[33] [개선] 사항

1. 제 목 : 욕실 바닥배수 악취방지 설계기준 미흡
2. 조치부서 : □.□.□.□처
3. 관 련 자 :
4. 내 용 :

[표 94] 욕실 바닥드레인 설치 상세도

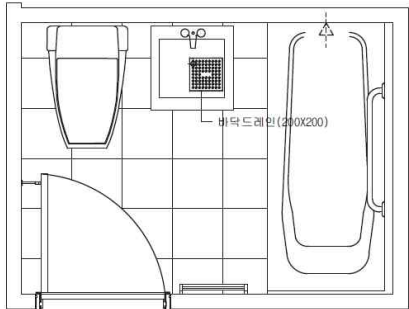
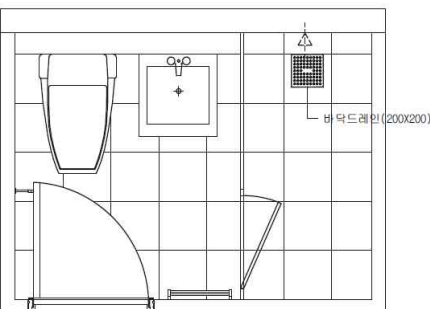
□.□.□.□처에서는 단위세대 욕실의 원활한 배수를 위해 바닥드레인을 적용하고 있으며, 해당부위의 냄새역류 방지를 위해 배수트랩을 설계에 반영하고 있다.

기계설비의 계획, 설계는 「LH 설계지침」에 따라 현장 시공성, 향후 유지·관리성을 고려한 효율적인 시설이 되도록 하여야 한다.

[표 95] 욕실 바닥배수트랩 냄새 역류 사례

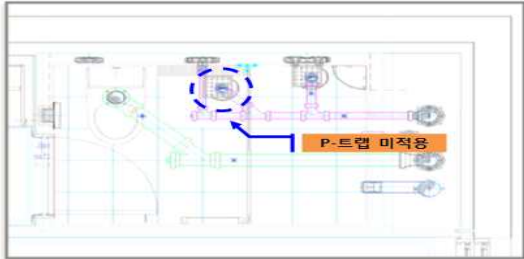
그런데 욕실 바닥드레인 마감공사는 타일공사와 동시에 진행됨에 따라 일부 지구에서 공정관리 및 현장 시공성 향상을 위해 바닥드레인 상트랩 설치공사를

건축 타일공사에 위탁 시공하고 있으나, 타일공사 시 상트랩과 타일의 일치 시공을 위해 상트랩(슬라이드)을 누락하거나, 입주 후 타일과 상트랩 사이의 줄눈에 크랙이 발생하여 냄새 역류가 발생하고 있다.

슬래브 매립	건축 타일공사 위탁 시 누락시공으로 냄새역류	봉수파괴로 냄새역류	입주 후 타일과 상트랩사이 줄눈 크랙으로 냄새역류

욕실 바닥드레인 시공실태 및 하자사례 등을 조사하여 설계기준을 개선하시기 바랍니다(개선).
